# 改善箇所説明図

## 基準不適合の内容

図：左ハンドル車

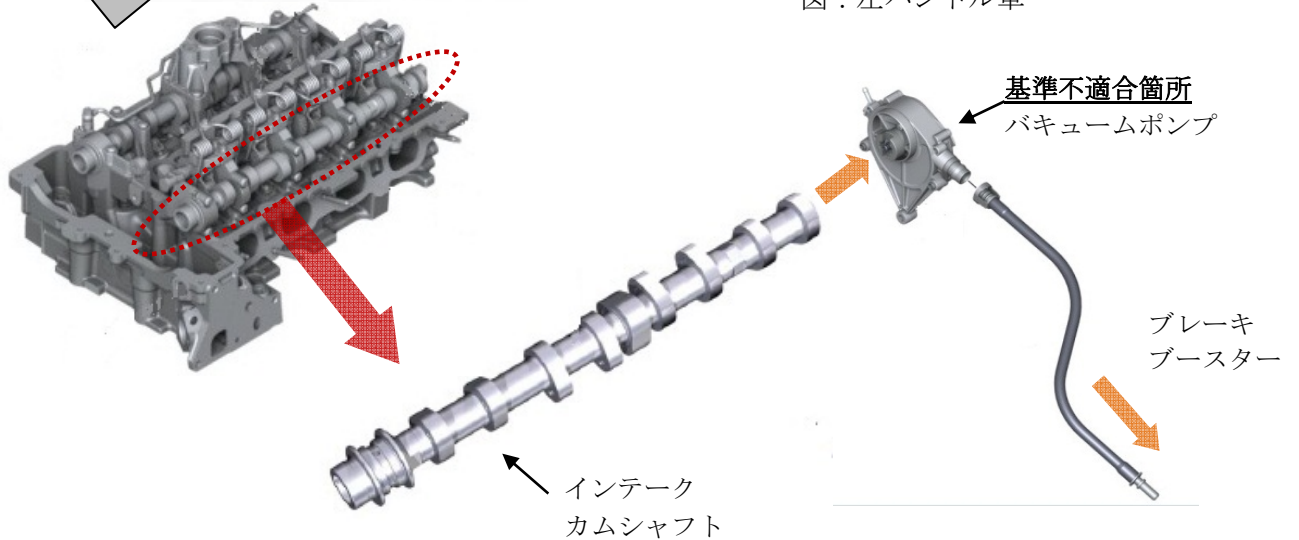
エンジンのインテーク側カムシャフトにおいて、構成部品の設計が不適切なものがある。そのため、制動倍力装置に供給される負圧を生成するバキュームポンプへ潤滑オイルが十分に供給されず、バキュームポンプが潤滑不良で固着して、制動倍力装置へ負圧が供給されなくなることにより、最悪の場合、制動停止距離が長くなるおそれがある。

インテーク側カムシャフトが不具合品であるか及び潤滑オイルの供給状態を点検する。  
当該シャフトが不具合品であり、潤滑オイルが十分に供給されていない場合は、当該シャフトを対策品に交換するとともにバキュームポンプを新品に交換する。  
当該シャフトが不具合品であり、潤滑オイルが十分に供給されている場合は、当該シャフトに対策品のクランピングスリーブを装着する。
